Zmiany konstrukcyjne w ciągnikach Ursus C-325/28/30

Zmiany konstrukcyjne w ciągniku Ursus C-4011

Rys. 1. Naprawiony otwór pokrywy przedniej (rozrządu)

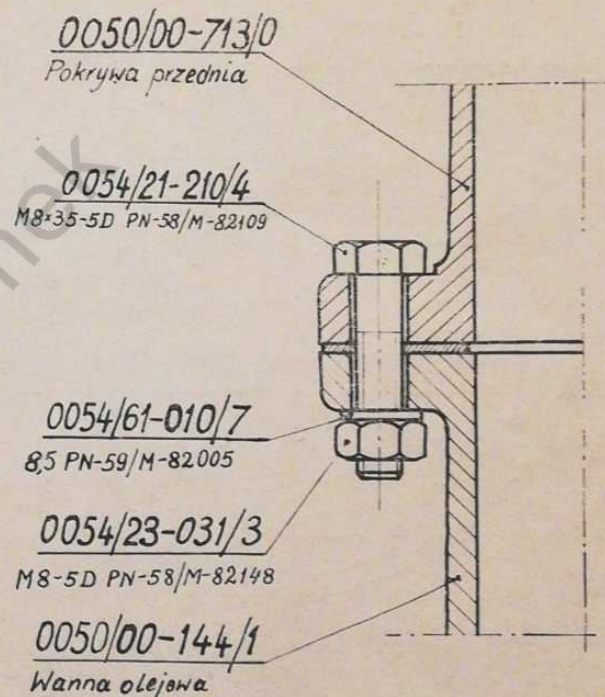
Wanna olejowa 0050/00-144/1 z przodu silnika S-312 i S-312B jest przykręcona do aluminiowej pokrywy przedniej 0050/00-713/0 dwoma śrubami. W gwintowane otwory pokrywy przedniej są wkręcone dwie śruby M8 mocujące wannę. Przy nieuważnym wkręcaniu śrub lub też przy dokręcaniu momentem, przekraczającym dopuszczalny, gwinty w otworach pokrywy są uszkodzane.

W ten sposób uszkodzona pokrywa nie nadaje się do dalszej bezpośredniej eksploatacji. Jednak ze względu na wartość i wielkość odlewu, uszkodzoną pokrywę należy naprawić, nie wolno jej złomować.

Naprawa pokrywy w tym przypadku jest bardzo prosta i polega na dokonaniu dwóch czynności:

- rozwierceniu uszkodzonych dwóch otworów gwintowanych M8 na wymiar $\phi 9$;
- zabieleniu (wyrównaniu) powierzchni pokrywy pod łby śrub M8; zabielenie powierzchnie powinny być prostopadłe do osi otworów $\phi 9$.

Do umocowania wanny do pokrywy należy dotychczasowe dwie śruby M8 \times 25-8G PN-58/M-82118 i podkładki sprężyste 8,2 PN-65/M-82029 zastąpić śrubami dłuższymi M8 \times 35-5D PN-58/M-82109 z nakrętkami M8-5D PN-58/M-

82148 i podkładkami 8,5 PN-59/M-82005. Dla informacji w tabeli 1 podajemy oznaczenia indeksowe (katalogowe) nowowprowadzonych części łącznych.

Powierzchnię zabieloną przedstawia rysunek 1, a złącze skręczone — rysunek 2.

Rys. 1. Rozmieszczenie śrub mocujących nowe pokrywy do silnika S-312B

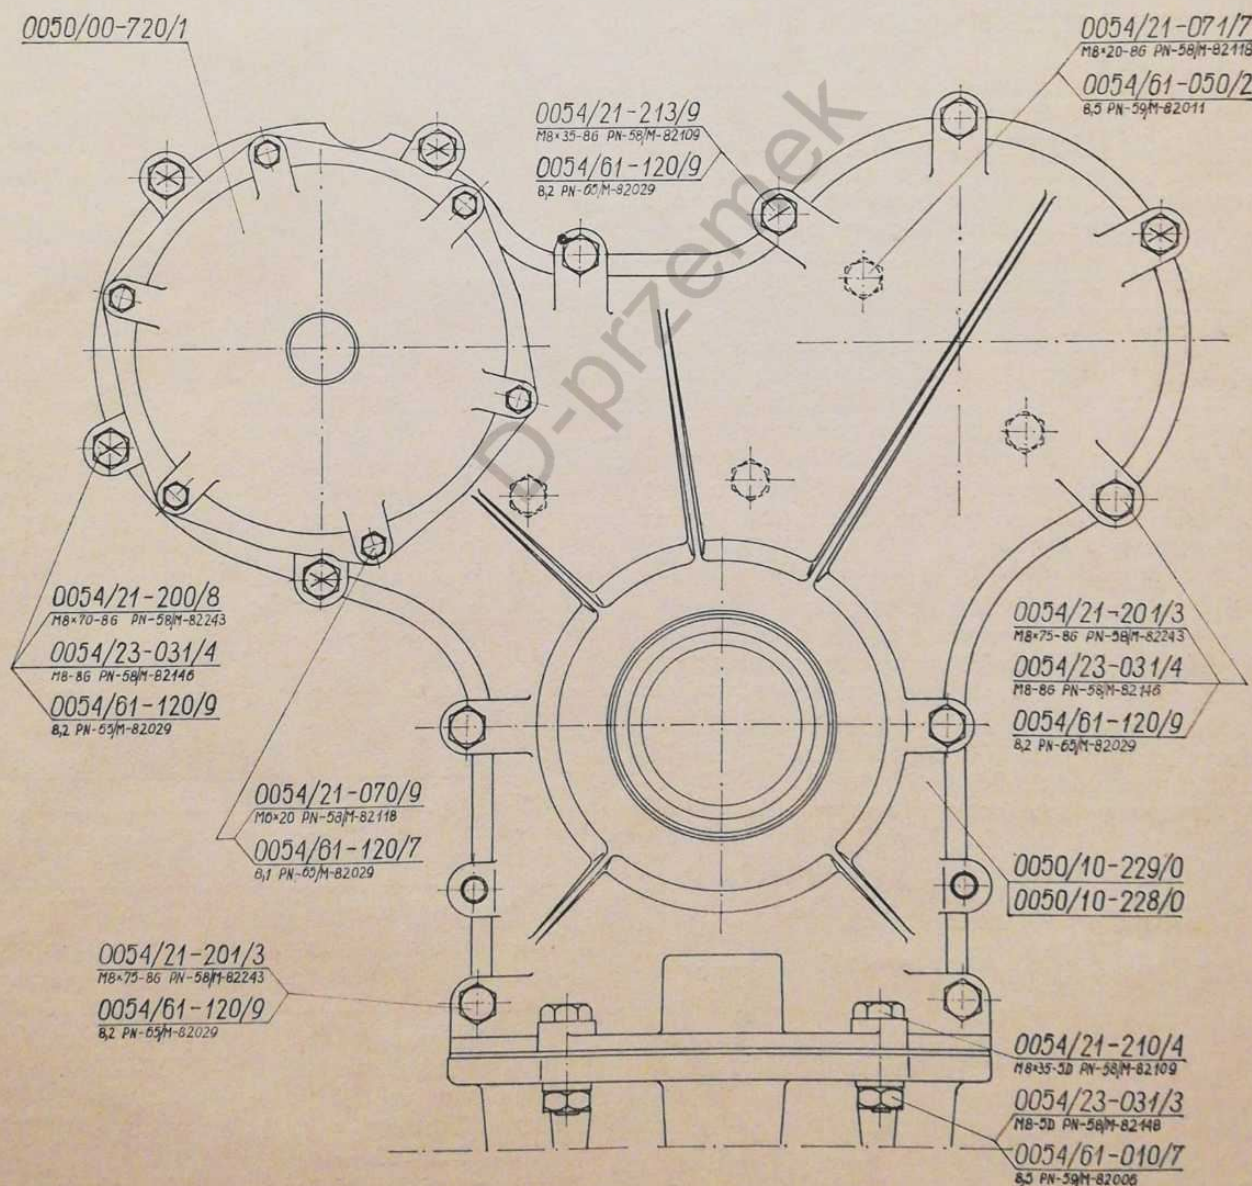
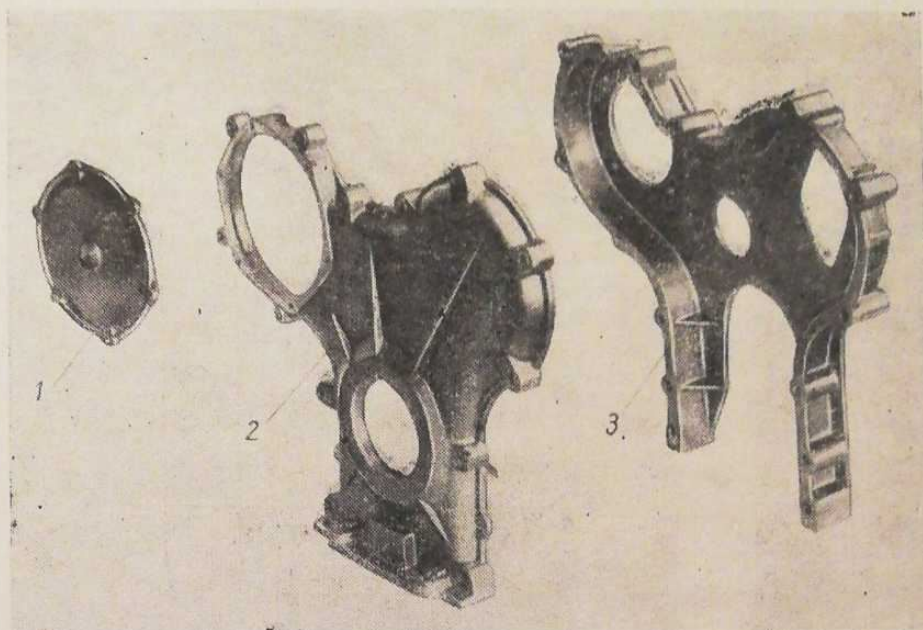
Celem zmniejszenia asortymentu części zamiennych, począwszy od numeru ciągnika 110000 zaprzestano produkcji płyty przedniej 0050/00-040/1 oraz pokrywy przedniej 0050/00-713/0.

Po wyczerpaniu zapasów magazynowych płyt przednich 0050/00-040/1 i pokryw przednich 0050/00-713/0, w wypadku konieczności wymiany płyty przedniej lub pokrywy przedniej należy dawać do silników S-312B obudowy rozrządu 0050/10-228/0 i pokrywy rozrządu 0050/10-229/0, te same co do silników S-312C.

Nowa obudowa rozrządu i pokrywa są jakościowo lepsze, sztywniejsze w porównaniu ze starymi. Aby zamontować obudowę rozrządu 0050/10-228/0 i pokrywę rozrządu 0050/10-229/0 na silniku S-312B należy zamówić jednocześnie następujące części:

0050/00-030/2	Uszczelka	Szt. 1
0050/00-148/1	Uszczelka	Szt. 1
0050/00-154/1	Uszczelka	Szt. 1
0050/00-720/1	Pokrywa	Szt. 1
0050/00-015/1	Pokrywa głowicy	Szt. 1
0054/21-201/3	Śruba M8 × 75-8G PN-58/M-82243	Szt. 7

0054/21-200/8	Śruba M8 × 70-8G	PN-58/M-82243	Szt. 5
0054/21-213/9	Śruba M8 × 35-8G	PN-58/M-82109	Szt. 1
0054/21-070/9	Śruba M6 × 20	PN-58/M-82118	Szt. 6
0054/21-210/4	Śruba M8 × 35-5D	PN-58/M-82109	Szt. 2
0054/61-120/9	Podkładka 8,2	PN-65/M-82029	Szt. 13
0054/61-120/7	Podkładka 6,1	PN-65/M-82029	Szt. 6
0054/61-010/7	Podkładka 8,5	PN-59/M-82006	Szt. 2
0054/23-031/4	Nakrętka M8-8D	PN-58/M-82136	Szt. 6
0054/23-031/3	Nakrętka M8-5D	PN-58/M-82146	Szt. 2

Rys. 1. Fragment obudowy skrzyni przekładniowej z zaznaczoną rysą do ustawiania kąta wtrysku

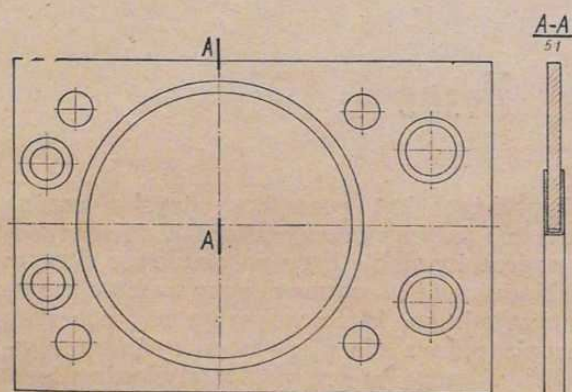
Niektóre ciągniki Ursus C-4011, wyprodukowane w pierwszym półroczu 1968 r., nie mają zaznaczonej rysy na obudowie skrzyni.

W praktyce kąt początku wtrysku można sprawdzić jedynie przez porównanie i ustawienie naprzeciw siebie rysy na obudowie skrzyni przekładniowej i środkowej rysy na kole zamachowym silnika, która wskazuje kąt początku tłoczenia paliwa dla pierwszego cylindra równy 20°. Dlatego w przypadku stwierdzenia w ciągniku braku rysy na obudowie skrzyni biegów, zaleca się wykonanie jej w warsztacie.

Rysę należy wykonać za pomocą przecinaka, z lewej strony okienka, po odkręceniu pokrywy

sprężą, według wymiarów podanych na rysunku 1.

Rys. 1. Uszczelka głowicy 0050/50-519/0 (do nr ciągnika 35999)

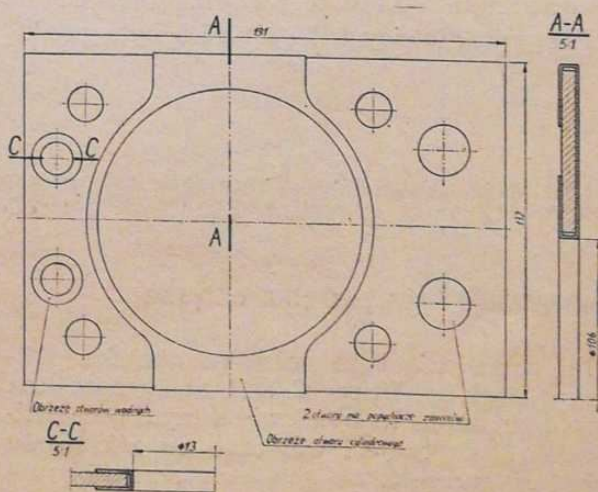
W ciągniku Ursus C-4011 od nr 36000 została wprowadzona nowa uszczelka głowicy. Numer katalogowy uszczelki 0050/50-519/0 został zmieniony na 0046/50-512/0. Celem zmiany było polepszenie trwałości i jakości uszczelki.

Nowa uszczelka jest wzmocniona, dzięki zawinięciu obrzeża (z blachy miedzianej) otworu cylindrowego $\phi 106$ na dłuższych bokach uszczelki. W miejscach tych, po obu stronach uszczelki zdarzały się wypadki „wydmuchiwania” uszczelki przez gazy spalinowe pod ciśnieniem. Prócz tego zlikwidowano zbędne obrzeża otworów pod popychacze.

Uszczelka przedmianowa (rys. 1) oraz nowa (rys. 2) są całkowicie zamienne. W katalogach części ciągnika Ursus C-4011 (wydanie 1967 r.) w tabeli 5 należy zmienić oznaczenie uszczelki głowicy 0050/50-519/0 na 0046/50-512/0.
